Einführung der Bremsbelag-Qualität SAF 577 im Bremsbelagsreparatursätzen 3 057 0096 00 (SBS2220H0) und 3 057 0015 00 (SBS2220H01) ab März 2021

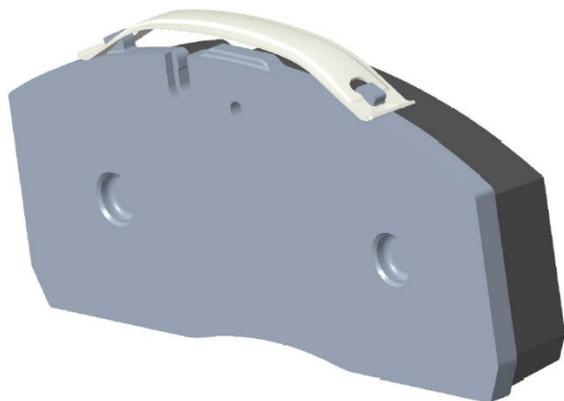
Im Zuge der stetigen Produktweiterentwicklung und -optimierung wird der SAF-HOLLAND Aftermarket die eigene und seit Jahren bekannte und bewährte Reibmaterialqualität SAF 577 in den Scheibenbremsbelagsatz für die eigene Bremse einführen:

Folgende Bremsatteltypen sind hiervon betroffen:

SBS2220H0 = Bremsbelagssatz 3 057 0096 00

SBS2220H01 = Bremsbelagssatz 3 057 0015 00

Version „neu“

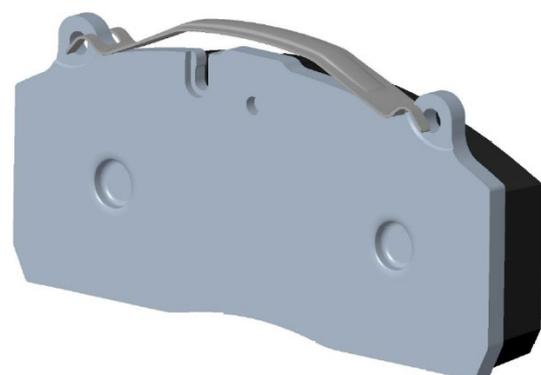
Im Zuge der Umstellung werden im Aftermarket aktuell noch 2 Rückenplatten- und Federdesigns verwendet.

Bei Versionen können bis zur finalen Umstellung verwendet werden. Bremsbelagssätze werden immer sortenrein verpackt und versendet, so dass ein Mischverbau ausgeschlossen ist.
